INSPECTIERAPPORT 2020

Objectnummer 3444

Schuur

Roolvinkweg 30

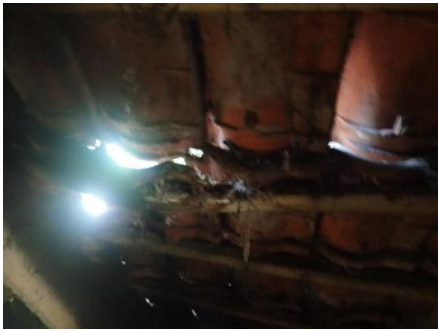
Rubriek	*	Toelichting	Hersteladvies Schuur
1.2.3 <i>Hout</i> - voor- en achtergevel g01 en g03 1.4 <u>Vensters</u> 1.4.1 <i>Baksteen en natuursteen</i> - bakstenen lekdorpels onder ijzeren ramen 1.4.2 <i>Hout</i> - hardhouten ramen met glaslatten voorgevel g01 1.4.3 <i>Gietijzer/staal</i> - ijzeren stalramen voor-, linker- en achtergevel g01, g02 en g03	R R M M	 Scheurvorming en los metselwerk met aansluiting van de voorgevel g01. Algemeen: - aan het vurenhouten regelwerk achter de houten topgevels zijn zover te beoordelen geen noemenswaardige gebreken waargenomen; - plaatselijk komt lichte schade en loswerking van de eikenhouten planken voor. Gebreken: - plaatselijk losse en beschadigde bakstenen; - voegwerk tussen lekdorpelstenen is slecht.  Plaatselijk beschadigde bakstenen en verspreid uitgesleten voegwerk. Door achterstallig schilderwerk zijn de liggende delen van de kozijndorpel en glaslatten verweerd. Algemeen: - de ijzeren stalramen zijn over het geheel genomen redelijk tot matig; - aan het ijzerwerk komt verspreid roestvorming voor; - verspreid zijn ruiten gebroken en zijn stopverfzomen gescheurd en weggevalen.	○ handhaven regelwerk en houten topgevel en rekening houden met plaatselijk herstel/doornagelen van de planken ○ in combinatie met herstel metselwerk, rekening houden op plaatselijk herstel ○ eventueel in combinatie met herstel opgaande gevels, aantal stalramen uitnemen, ontroesten/behandelen en terug plaatsen ○ rekening houden met plaatselijk vervangen van stalramen
